発電用原子力設備規格 溶接規格(2020年版) JSME S NB1-2020

第4回技術評価に関する検討チーム会合における
日本機械学会への説明依頼事項に対する回答

2023年10月2日

(一社)日本機械学会 発電用設備規格委員会
原子力専門委員会 溶接分科会

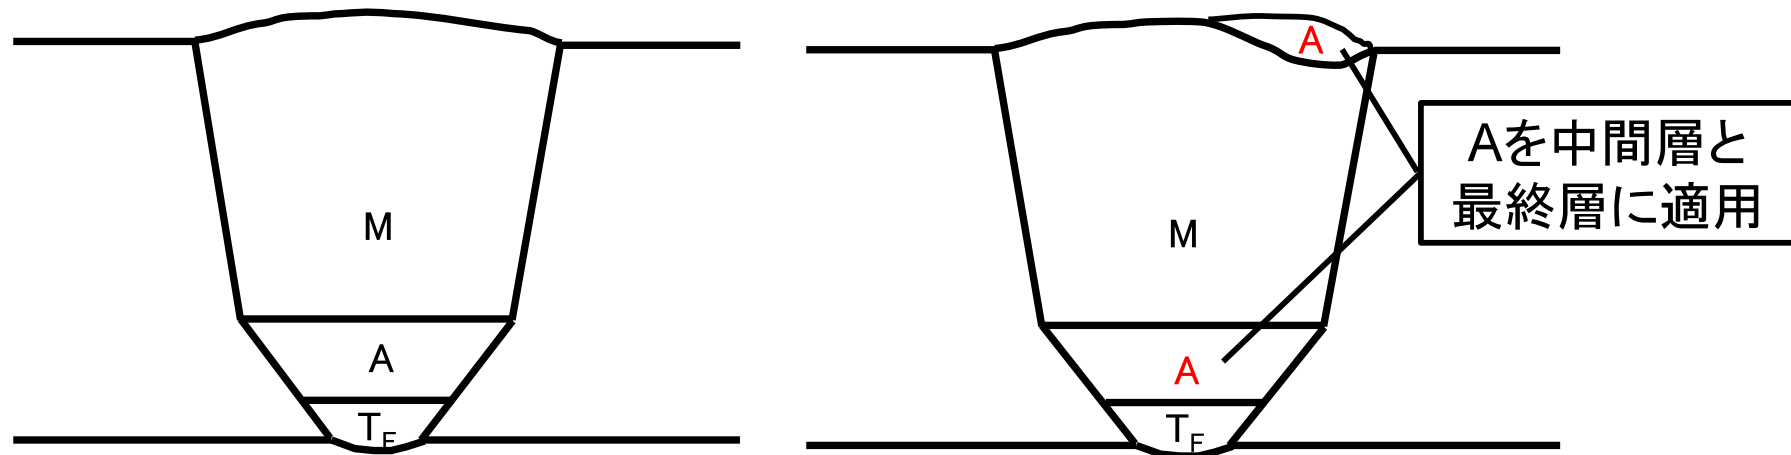
(b)「WP-310 溶接方法」に、「2つ以上の溶接方法の組合せとなる溶接において、既に確認されている溶接施工法を組み合わせる溶接を行う場合は、組合せの溶接施工法確認試験を省略してもよい」と規定されました。次の1)及び2)の場合、どのように適用するのか説明して下さい。

1)「組み合わせ施工法の場合、初層限定の溶接方法を除き、順番を問わない」との説明がありましたが、例えばT(ティグ溶接)の施工法における初層限定の施工法と組み合わせ施工法とはどのように識別をするのか。

- 「組合せ施工法の場合、初層限定の溶接方法を除き、順番を問わない」とは、たとえば T_F+A+M の場合、次のように T_F 、 A 及び M の組合せを満足しておれば、それらの施工順を問わないという意味である。

- 単独の施工法を組み合わせる場合の T について、初層と最終層の識別の例を次ページ以降に掲げる。

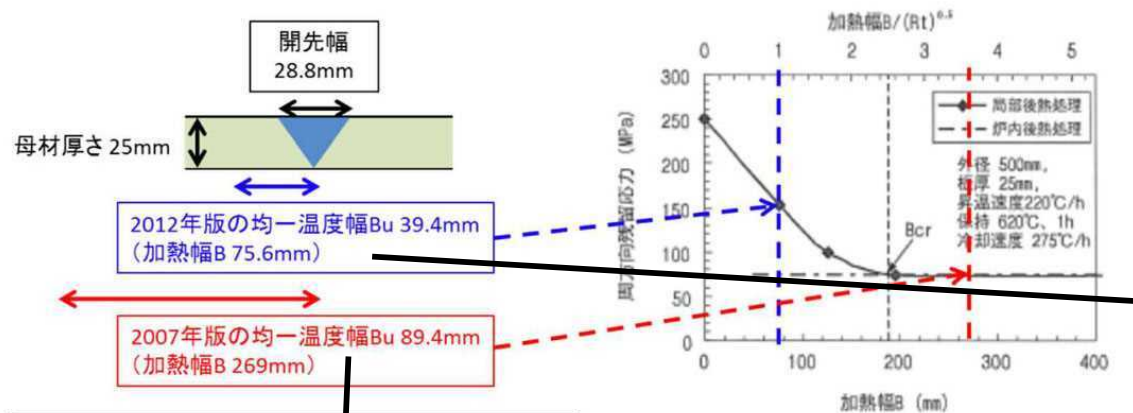
(b) 局部加熱により溶接後熱処理を行う場合の範囲について、2012年版の方法で溶接残留応力が低減されている技術的根拠を示して下さい。

○2012年版(2013年追補を含む。)の技術評価においては、局部溶接後熱処理の加熱範囲の変更に伴う残留応力低減について、技術的根拠の説明を求めたところ、文献[3]が提示されました。しかし、同文献からは、2007年版に規定されている加熱幅と、2012年版に規定されている加熱幅とでは残留応力に有意な違いがあり、この違いによる影響がないことを評価できませんでした。

- 局部熱処理における「均一温度領域」は、溶接後熱処理の温度範囲に保持しなければならない必要最小限の体積であり、この領域内に、溶接部および熱影響部(HAZ)が入ることを意図している。
- 局部熱処理における『均一温度領域』は必ずしも、炉内熱処理と同程度まで残留応力を低減することを意味しておらず、製造者は設計要求に応じて必要十分な『均一温度領域』の範囲を決める必要がある。
